**INFORME TÉCNICO DE REVISIÓN**  
**ESTUDIO DE IMPACTO AMBIENTAL**  
**PROYECTO “MALVINAS 3D PHASE 2” (MLO\_122, MLO\_ 123 y MLO\_ 124)**  
**EMPRESA TGS AP INVESTMENTS AS SUCURSAL ARGENTINA**

Referencia: EX-2020-15040931- -APN-DNEP#MHA

Figura 3-10: Área de prospección y área de maniobras

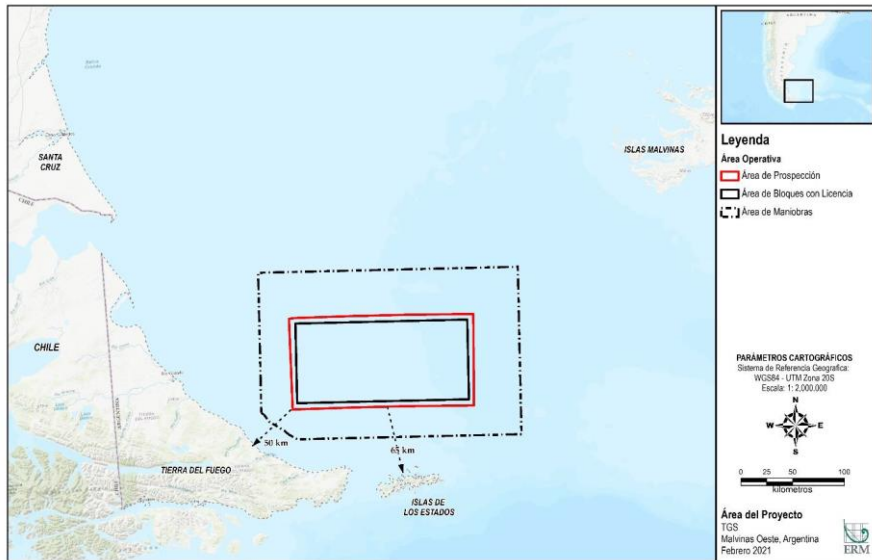
Teniendo en cuenta lo anterior, el área total del proyecto contando el área de adquisición sísmica (aproximadamente 15.672 km<sup>2</sup>) y el área de maniobras alcanza los 40.358 km<sup>2</sup>, y sus coordenadas, presentadas en la Tabla 3-2 del Cap. III "Descripción del Proyecto" son:

Las coordenadas descritas corresponden al área de Maniobras y coinciden con la información georreferenciada remitida por la empresa en formato .gdb para el área del Proyecto. El Área de Prospección está definida en la información georreferenciada entregada en los archivos de información geográfica.

En este Proyecto, el área de maniobras se extenderá 20 km desde el límite del área exploratoria hacia afuera, *“en el área de maniobras no habrá adquisición de datos, por lo que las fuentes de energía estarán apagadas.”* (Cap. IV, 4.5 “Área Operativa”). Sin embargo, en el Cap. VII, apartado 7.3.7.5 “Cambios de línea”, se describe que: *“Cambio de línea de menos de 20 minutos: los disparos no serán interrumpidos, manteniendo la máxima potencia durante toda la maniobra. Cambio de línea más de 20 minutos: Los disparos se suspenderán al final de cada línea y reiniciarse de acuerdo con el procedimiento de escaneo normal (30 min) y el arranque suave (mínimo 20 min). Si el cambio de línea dura más de 20 minutos y menos de 50 minutos, el escaneo (30 min) se iniciará al final de la línea sísmica anterior durante la operación a plena potencia.”*

Por lo tanto, se deberá detallar en el EsIA el procedimiento de cambios de línea que efectivamente se implementará en la campaña y, de desarrollarse actividad sísmica en áreas linderas permitidas, corresponde lo observado en presente informe respecto de las autorizaciones necesarias emitidas por los titulares de los Permisos de Exploración.
